改善箇所説明図

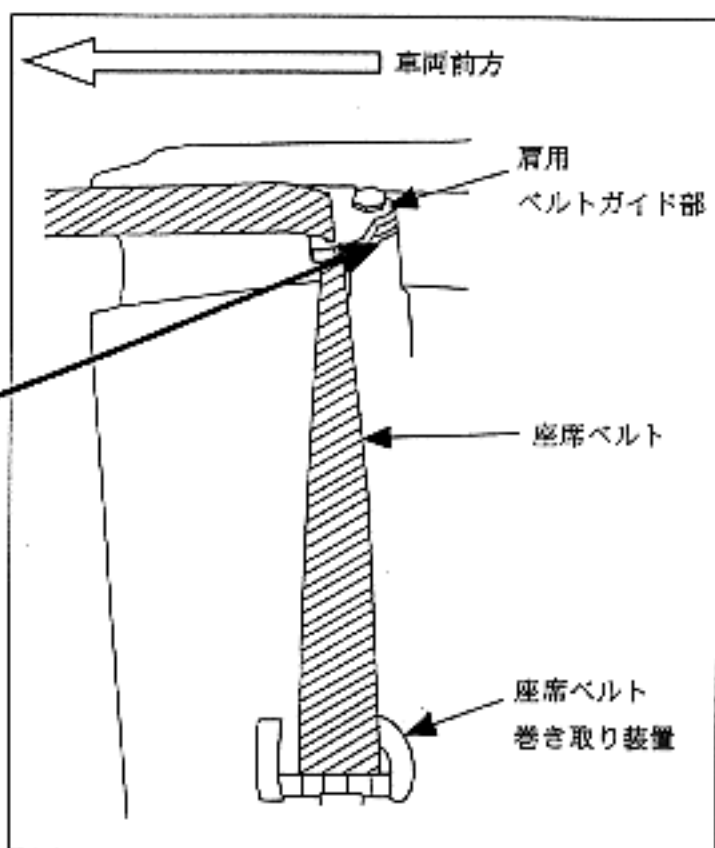
運転者席及び助手席の座席ベルトにおいて、肩用ベルトガイド部を固定しているナットの溶接が不適切なため、事故等によって座席ベルトに大きな荷重がかかった場合、当該ガイド部が外れ、座席ベルトの機能が損なわれるおそれがある。

全車両、当該ガイド部のナットを対策品と交換する。

識別： 運転席の座席ベルトのガイド部を固定しているボルトに黄色ペイントを塗布する。
